## 改善箇所説明図

### ハイブリッドモータ部詳細図

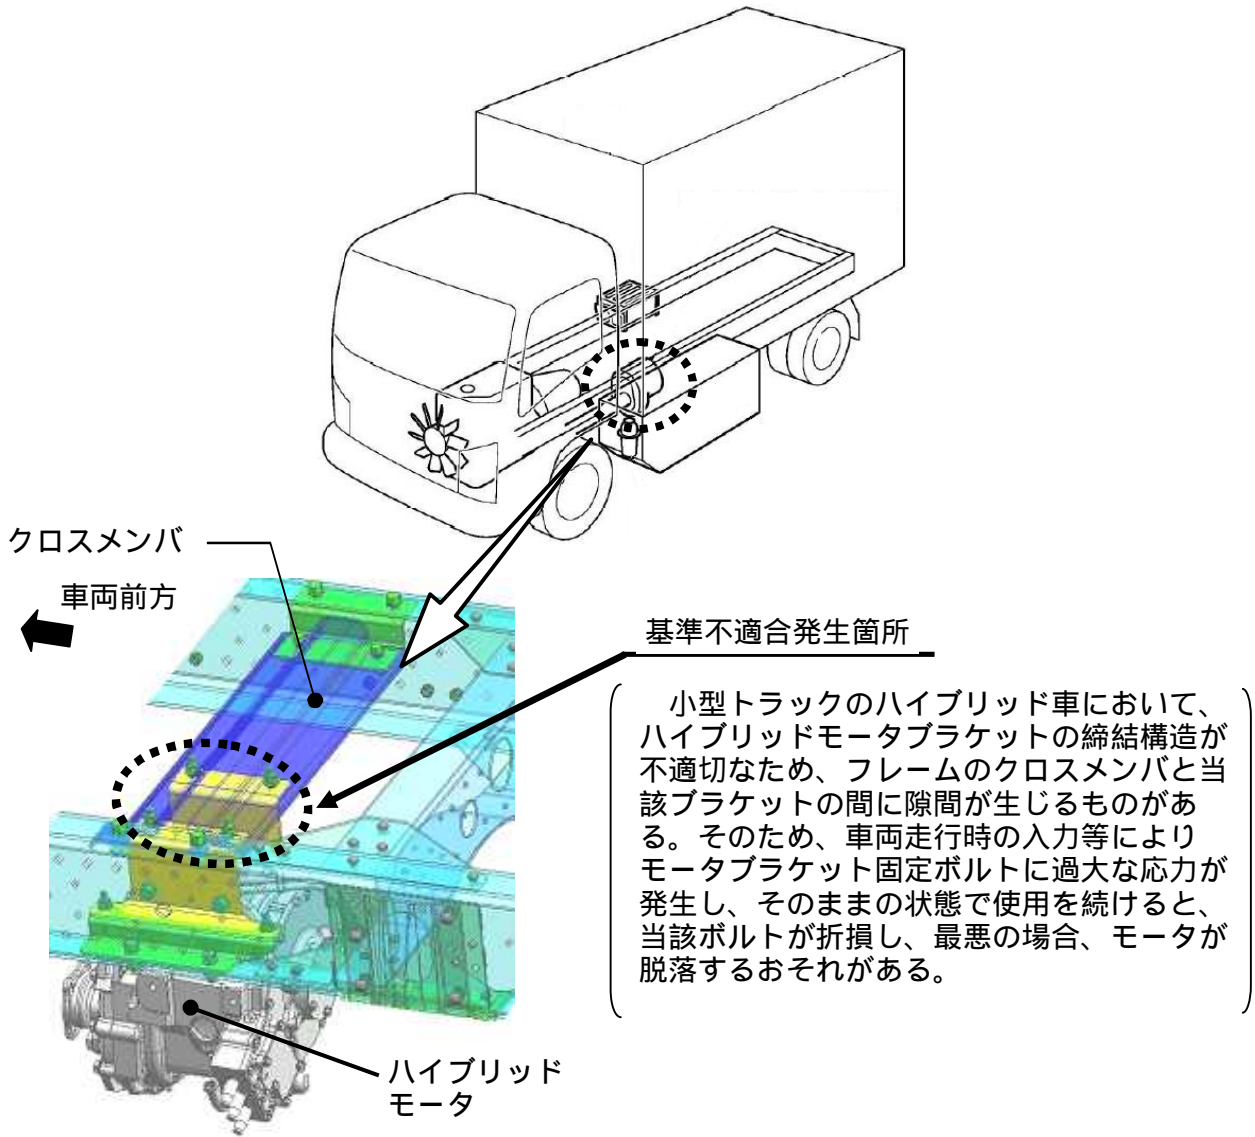
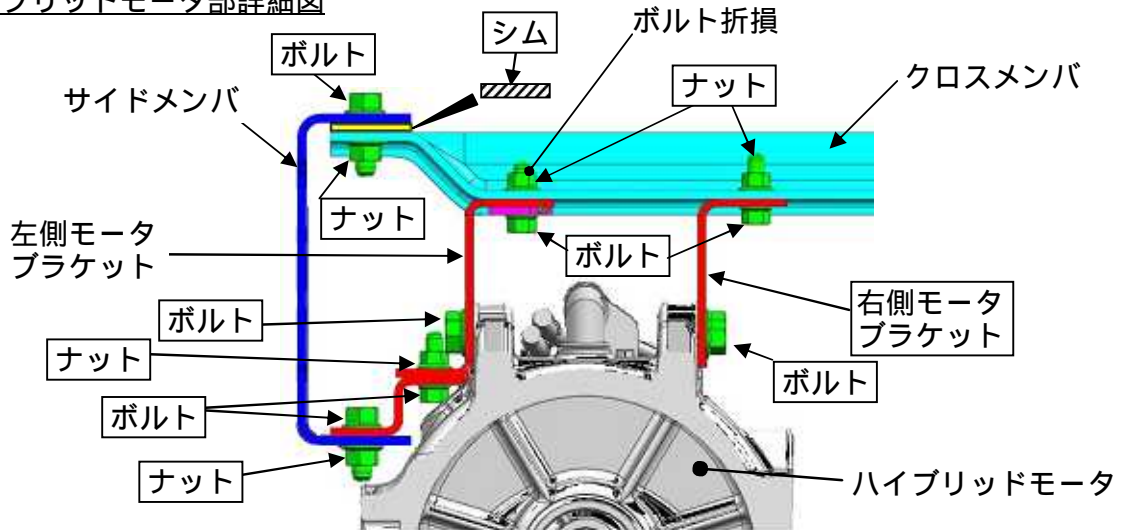
全車両、クロスメンバとサイドメンバの隙間を測定し、必要に応じてシムを挿入する。また、クロスメンバ、サイドメンバ等を取付けているボルトとナット及び右側モータブラケットを対策品と交換し、対策の締め付けトルクで締め付ける。
